改善箇所説明図

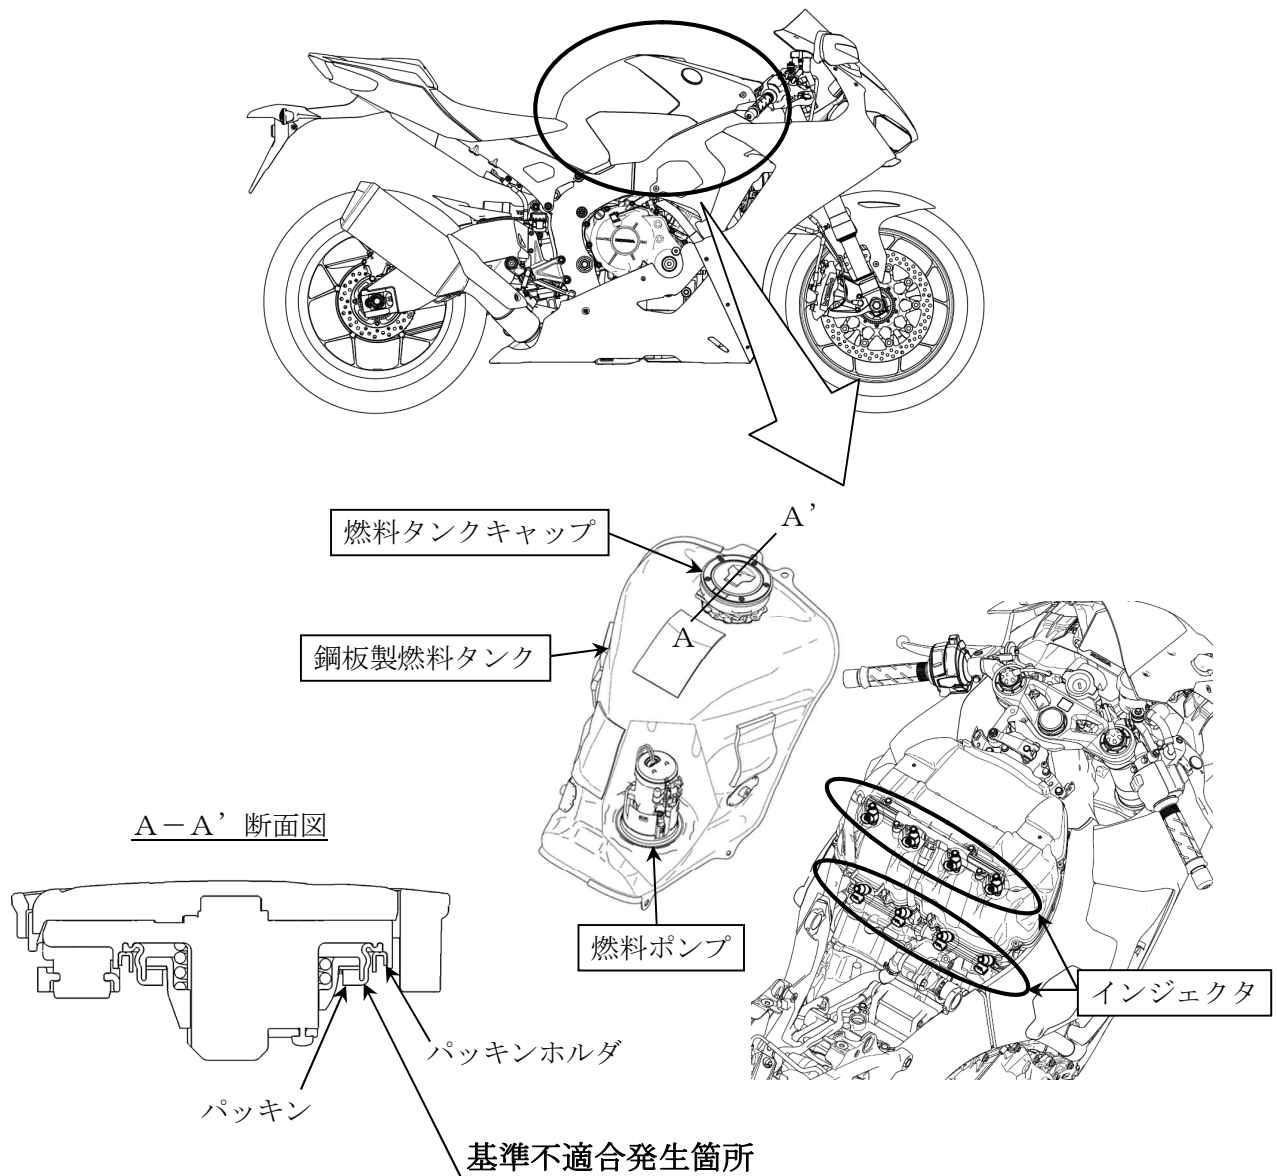
燃料タンクにおいて、燃料タンクキャップのシール性評価及び当該キャップに組付けられたパッキンホルダの寸法が不適切なため、パッキンが燃料で変形すると、キャップを閉めた際にパッキンがずれ、シール性が不足することがある。そのため、燃料が多い状態で急減速をすると、燃料がパッキンのシール部から漏れ、ドレンチューブより排出されるおそれがある。また、洗車時に水がシール部からタンク内に浸入すると、エンジン不調やタンク底部が錆び、そのままの状態で使用を続けると錆が進行し、最悪の場合、燃料が漏れるおそれがある。

全車両、燃料タンクキャップを対策品と交換するとともに、当該キャップのシール状態を点検し、タンク内への水浸入を確認する。水が浸入している場合、鋼板製燃料タンク装着車両は、燃料タンク、燃料ポンプ、インジェクタを新品に交換し、チタン製燃料タンク装着車両は、燃料ポンプ、インジェクタを新品に交換する。

識別：車台番号打刻部付近に黄色の識別ラベルを貼付する。
